„Revitalizace objektu Císařských lázní, Karlovy Vary“

VYSVĚTLENÍ A DOPLNĚNÍ ZADÁVACÍ DOKUMENTACE Č. 16

Výtah V3 evakuační

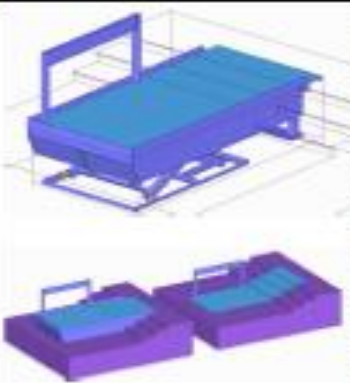
Máme dotaz k části „výtahy“. V zadání u výtahu č.3 jsou uvedeny parametry, ale ty se značně rozcházejí a tudíž není zřejmé co máme vlastně nacenit. (viz popis níže).

Žádáme o sjednocení parametrů a opravu zadání.

Typ výtahu:	trakční lanový
Nosnost (kg):	2000
Počet stanic:	4
Počet nástupišť:	4
Zdvih (m):	15,3
Rychlost (m/s):	1
Řízení:	mikroprocesorové
Umístění strojovny:	v šachtě

Počet kabinových dveří:	2
Počet šachetních dveří:	5
Požární odolnost dveří:	EW30 DP1
Šířka dveří (mm):	1000
Výška dveří (mm):	2100

Na základě dotaz dodavatele, zadavatel upřesňuje specifikaci evakuačního výtahu V3:

Počet stanic: 4

Počet nástupišť: 4

Počet kabinových dveří: 1

Počet šachetních dveří: 4
